ENI PROGETTO ITALIA IMPIANTO EOLICO PORTO TORRES (34 MWp)

ALLEGATO 3

Integrazioni Volontarie – Riscontro alle note del MIBAC Prot. n. 0016960-P del 05/06/2020 e Prot. 0007116-P del 04/03/2021

Figura 2 – Nuova posizione torre anemometrica

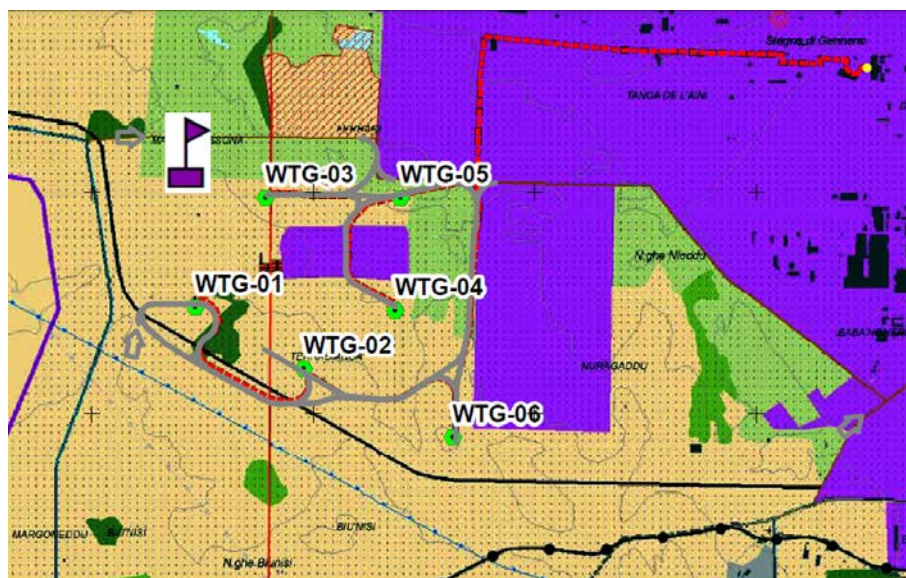
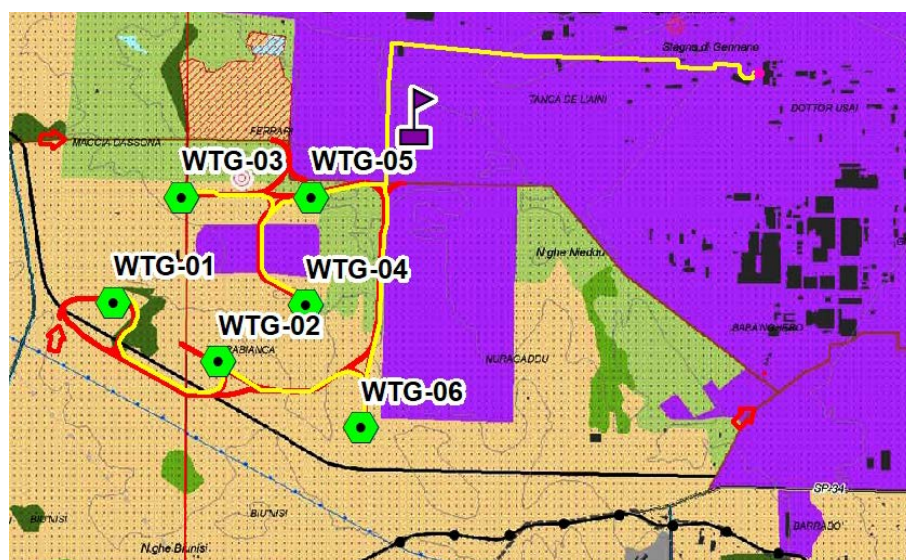
"1. Il SIA e tutti i relativi allegati (progetto, Relazione paesaggistica, Relazione archeologica) devono essere integrati identificando compiutamente le caratteristiche costruttive e gli impatti significativi e negativi determinati sul fattore ambientale del patrimonio culturale e del paesaggio dalle opere previste per la "costruzione della torre anemometrica" (cfr. SIA - Quadro di Riferimento Progettuale, capitolo 4.3.6). Inoltre, si devono, comunque, verificare soluzioni alternative per la collocazione della suddetta "torre anemometrica" in una zona posta il più lontano possibile dall'area dichiarata di notevole interesse pubblico con DM 14/01/1966 e dal sito di interesse culturale archeologico di cui al D.S.R. n. 137 del 14111/2013, relativo alla "Villa romana di Fiume Santo" (Comune di Sassari; cfr. sito web: www.sardegna.beniculturali.it => sezione "Beni dichiarati di interesse culturale" => Comune "Sassari" => Anno "2013"). Anche per la torre anemometrica saranno indicate, con adeguati fotoinserti, le necessarie segnalazioni per la sicurezza del volo aereo in fase "diurna" e "notturna" (cfr., per tale ultima fase, anche il punto 16 del presente elenco)."

f) *Verifica eventuali posizionamenti alternativi della torre anemometrica*

Come da indicazioni, si propone di spostare la torre anemometrica all'interno dell'area industriale, a nord est dell'impianto eolico, allontanandola sensibilmente, in tal modo, dai beni di interesse pubblico e culturale archeologico segnalati nella nota del MIBAC.

Di seguito si riportano, per opportuno confronto, l'iniziale posizionamento (**Figura 1**) ed il nuovo posizionamento proposto (**Figura 2**). Si specifica che tutti i chiarimenti e le integrazioni riportate nella presente nota ed in **ANNEX A**, fanno riferimento al nuovo posizionamento proposto.

Figura 3 - Tavola delle interferenze tra la fascia di rispetto del Nuraghe Ferrali identificata dal PUC (giallo) e profilo 50000 con probabilità 10^{-9}

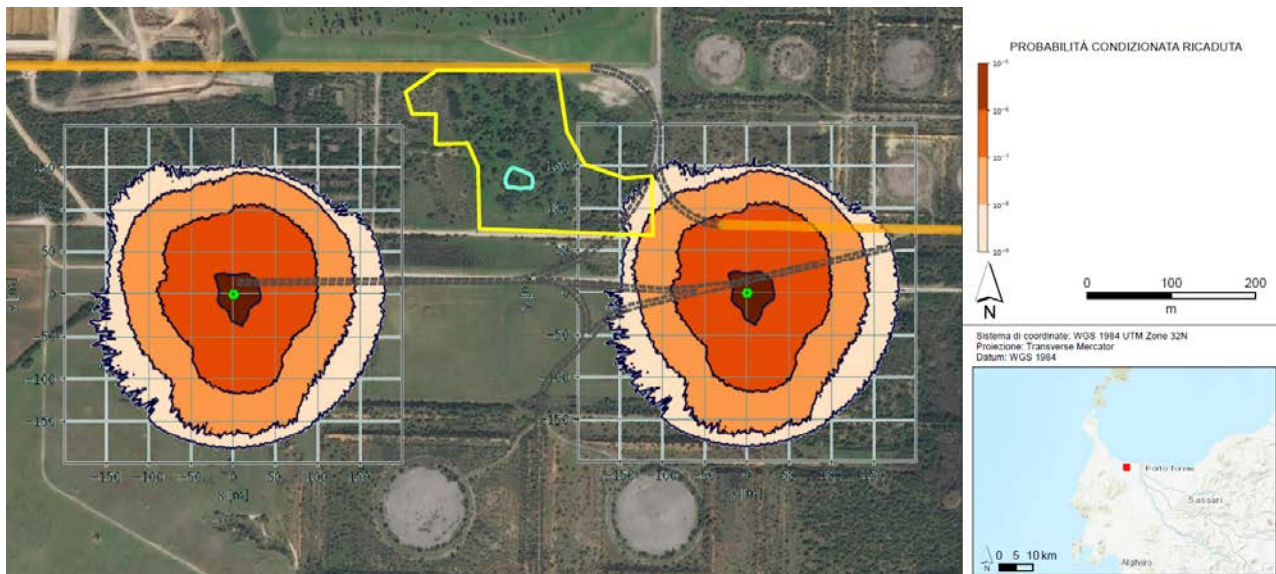
“7. Relazione Gittata Massima Elementi Rotanti: lo studio deve essere condotto considerando quale recettore (cfr. paragrafo 6.1) anche il bene paesaggistico tipizzato e individuato dal Piano paesaggistico regionale con il codice ID 4177 (“Nuraghe Ferrali”), eventualmente proponendo soluzioni alternative di layout dell’impianto per evitare che le aree di potenziale impatto nel caso di distacco di un elemento rotante degli aerogeneratori possa interessare il suddetto bene paesaggistico e la relativa fascia di salvaguardia di cui all’articolo 49, co. 5 (ovvero, ai sensi del co. 4, se già determinata, la relativa zona di tutela integrale e la conseguente fascia di tutela condizionata con la approvazione dell’adeguamento al PPR del PUC del Comune di Porto Torres), delle Norme Tecniche di Attuazione del Piano paesaggistico regionale - Primo ambito omogeneo.”

Sulla base di quanto sopra e analizzando la Figura 3 (estratto **ANNEX D**) e la Figura 4 (estratto **ANNEX E**) in calce, prendendo in considerazione le sole WTG3 e WTG5, localizzate in prossimità del nuraghe Ferrali, rispettivamente a ovest e ad est dello stesso, si evince quanto segue:

- Con riferimento alla fascia di rispetto del PUC (bordata in giallo – **Figura 3**):
 - vi è una probabilità di 10^{-9} che in caso di distacco di un elemento rotante afferente la WTG 5, la pala ricada all’interno della suddetta fascia entro una distanza di 40 m dal bordo esterno della stessa

- vi è una probabilità di 10^{-6} che in caso di distacco di un elemento rotante afferente la WTG5, la pala ricada all’interno della suddetta fascia entro una distanza di 10 m dal bordo esterno della stessa

- non vi è alcuna possibilità che in caso di distacco di un elemento rotante afferente la WTG 3, lo stesso possa interferire con la suddetta fascia di rispetto

- Con riferimento alla fascia di rispetto identificata da recente rilievo in campo (bordata in blu – **Figura 4**):
 - vi è una probabilità di 10^{-9} che in caso di distacco di un elemento rotante afferente la WTG 5, la pala ricada all’interno della suddetta fascia entro una distanza di 10 m dal bordo esterno della stessa

- non vi è alcuna possibilità che in caso di distacco di un elemento rotante afferente la WTG 3, lo stesso possa interferire con la suddetta fascia di rispetto
